**Auszug aus dem Sitzungsbuch der Stadt Penzberg**

Sitzung des Bau-, Mobilitäts- und Umweltausschusses am 11.07.2023

| <b>5. Bebauungsplan „Innenstadt VI“ für das Quartier Bahnhofstraße / Philippstraße / Postgasse im beschleunigten Verfahren gemäß § 13 a BauGB: Billigung nach frühzeitiger Beteiligung und Beschluss zur öffentlichen Auslegung</b> | <b>3/164/2023</b> |

## Lageplan

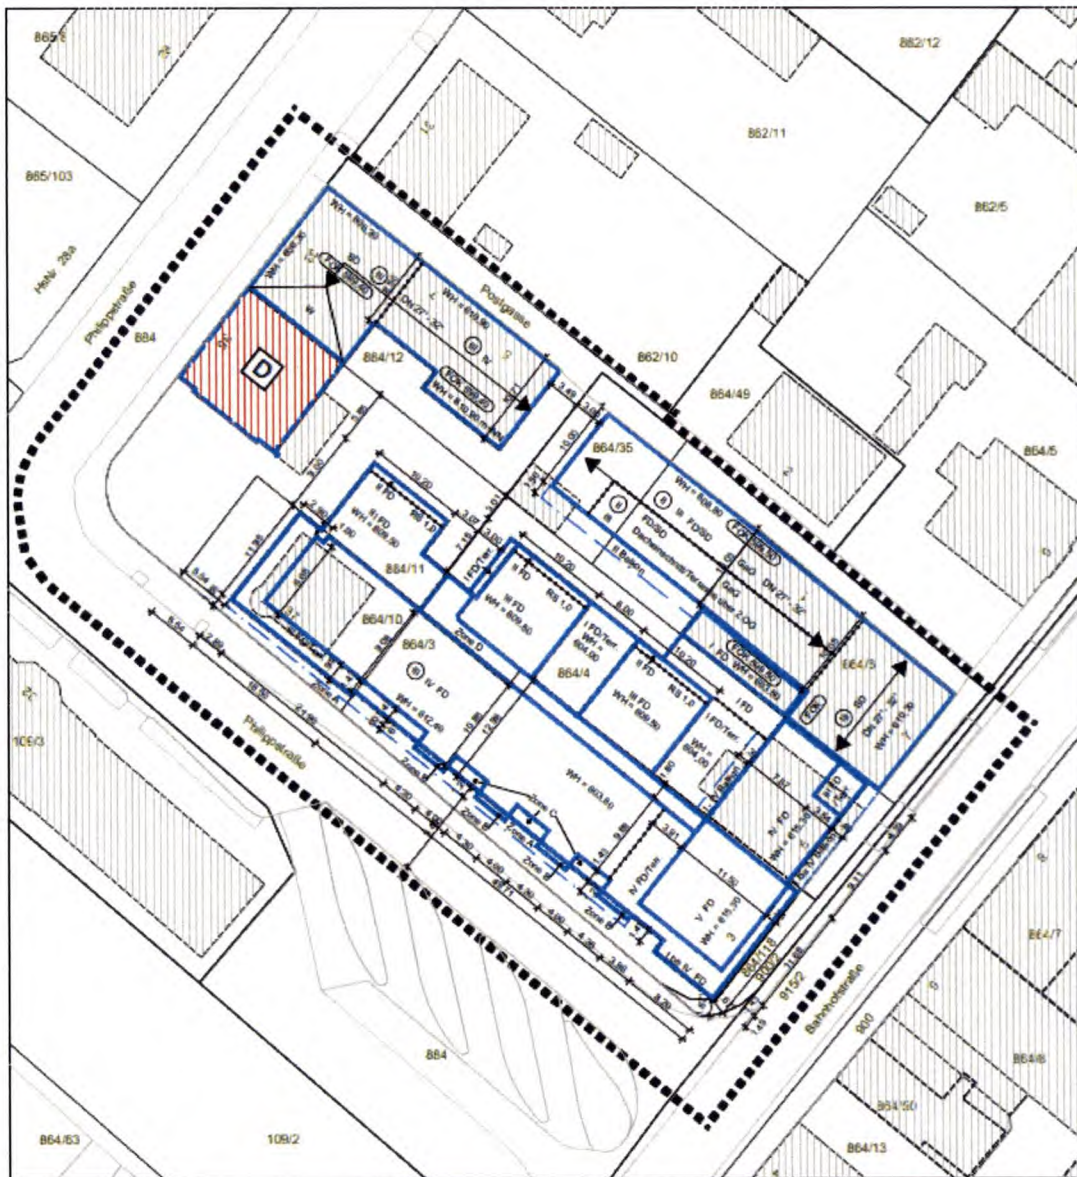
Der Lageplan zur Darstellung der Festsetzungen EG und unter Gelände/KG enthält teilweise Angaben zur FOK, bei Haus Nr. 7, Bahnhofstraße z.B. jedoch wurde keine Höhenlage

eingetragen; bei Haus Nr. 7 Postgasse wurde keine Dachform angegeben, obwohl eine Nutzungstrennungslinie zu Haus Nr. 33 Philippstraße, wo SD vorgegeben wurde, eingezeichnet ist.

Im südöstlichen Bereich des Plangebietes ist z.B. keine Wandhöhe für das geplante Gebäude mit V Vollgeschossen angegeben, während die Einträge im nordwestlichen Bereich vorhanden sind.

Auch die angegebenen Höhenlagen für die Fertigfußbodenoberkanten der Erdgeschosse bitten wir zu überprüfen, da z.B. für das Haus Nr. 33 Philippstraße in unserem GIS eine 'Höhe Boden absolut' von 598,47 m angegeben ist, während in der Planzeichnung die FOK mit 599,40 m festgesetzt ist. Es bestünde ein knapper Meter Höhenunterschied.

Im Sinne fundierter Abwägung und aussagekräftiger Planung empfehlen wir zudem, die Höhenlagen der Oberkanten der vorhandenen umgebenden Straßenverkehrsflächen einzutragen.

Die Nutzungstrennungslinie sollte erklärt werden.

Wir empfehlen der Bestimmtheit halber das Bauland mittels einer Straßenbegrenzungslinie - unter Ausschluss des Bereiches der Linden - zu umfassen, damit deutlich wird, worauf sich die GRZ 1,0 des MK bezieht.

Zugleich weisen wir darauf hin, dass der auf Fl. Nr. 864/10 eingetragene Fortsatz der Tiefgarage von 3,38 m über die geplante Gebäudebaugrenze hinweg in Richtung Linden zurückgenommen werden sollte bis zur genannten Baugrenze, da derzeit immer klarer wird, dass Bäume bereits an Wassermangel leiden. Somit sollte den Linden, welche bislang auch aus Fl. Nr. 864/10 Wasser bekamen, nicht um weniger Kubikmeter Tiefgarage willen, zusätzlich Wasser entzogen werden. Grüninseln in der Stadt sind stadtklimatisch gesehen unentbehrlich und höchst wertvoll.

**bei Haus Nr. 7, Bahnhofstraße soll die FOK ergänzt werden.  
bei Haus Nr. 7 Postgasse soll die Dachform SD ergänzt werden.**

Im südöstlichen Bereich des Plangebietes ist die Wandhöhe für das geplante Gebäude mit V Vollgeschossen im Plan Festsetzungen über EG angegeben. Eine Änderung/Ergänzung ist nicht erforderlich.

**Notwendige Ergänzung im Zusammenspiel zwischen den Planteilen „Lageplan, Darstellung der Festsetzungen EG und unter Gelände/KG“ und „Lageplan, Darstellung der Festsetzungen über EG“ sollen überprüft und ggf. durchgeführt werden.**

Dieser Höhenunterschied besteht tatsächlich. Die Festsetzungen in diesem Bereich sind auf Bestand gesetzt.

**Die Bestandshöhen sollen eingetragen werden.**

**Der Bereich unter den Linden soll durch eine Straßenbegrenzungslinie separiert werden.**

Anhand des Luftbildes ist erkennbar, dass die Baumkronen der vorhandenen und im Bebauungsplan zu schützenden Linden ca. 3,5 m in das Grundstück Flurnummer 864/10 hineinragen. Ähnlich dürfte es mit dem Wurzelbereich aussehen. Die Grenze für die Tiefgarage sollte somit statt 2,17 m einen Grenzabstand von mindestens 3,50 m aufweisen. Der über die Baugrenzen hinausragende Bereich der Tiefgarage sollte von 3,38 m auf 2 m zurückgenommen werden.

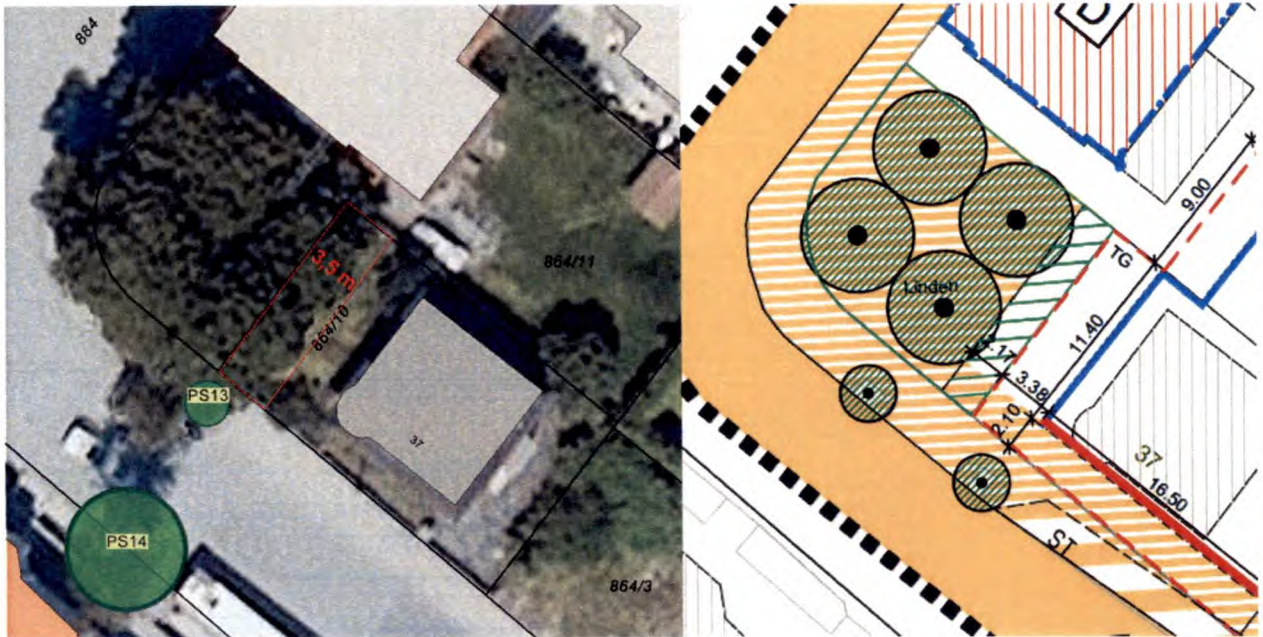
*Die Nutzungstrennungslinie sollte erklärt werden.*

Die Festsetzungen durch Planzeichen sind durch die Nutzungstrennungslinie zum Maß der baulichen Nutzung (Anzahl der Geschosse, Wandhöhe) zu ergänzen.
